Von: Geschäftsbereich-1
Betreff: WG: Antrag nach § 24 GO: Einhaltung von Mindestmaßen bei Gehwegbreiten; hier: Hainstraße gegenüber 121-131
Anlagen: Anlage Bürgerantrag Wegfall Gehwegparken gegenüber Hainstraße 121-131.pdf

Antrag nach § 24 GO: Einhaltung von Mindestmaßen bei Gehwegbreiten; hier: Hainstraße gegenüber 121-131

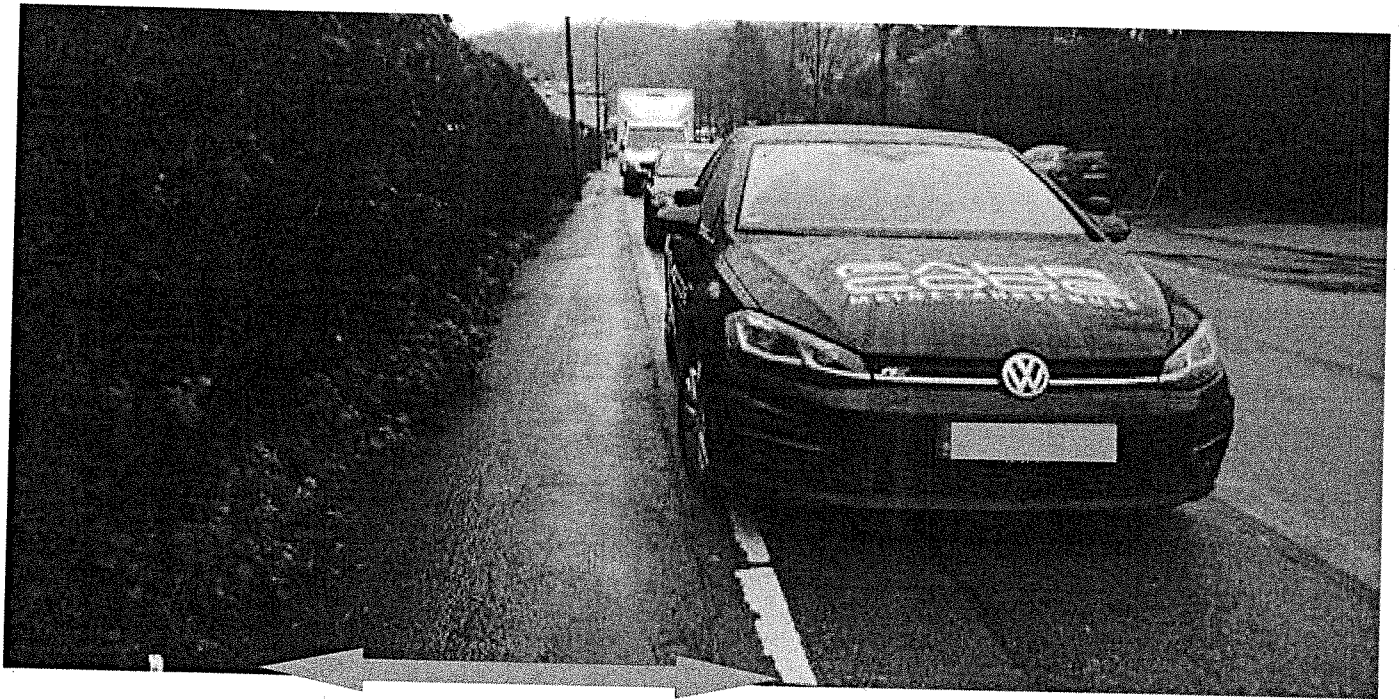
Die Anordnung von Gehwegparken durch Zeichen 315 und entsprechenden Parkmarkierungen wird entlang des Friedhof Brechtens aufgehoben, weil die Mindestmaße für Gehwegbreiten nicht eingehalten werden.

Die verfügbare Gehwegbreite beträgt bei der aktuell vorhandenen Parkflächenmarkierung nur 120 cm. Nach den geltenden Richtlinien ist eine Mindestbreite von 150 cm erforderlich. Daher ist die Anordnung von Zeichen 315 zurückzunehmen und die entsprechende Markierung zu entfernen.

Alternativ kann halbseitiges Gehwegparken mittels Zeichen 315-55ff. angeordnet werden, um die Mindestgehwegbreite von 150 cm zu erreichen, weil auch die Straße genügend breit ist.«
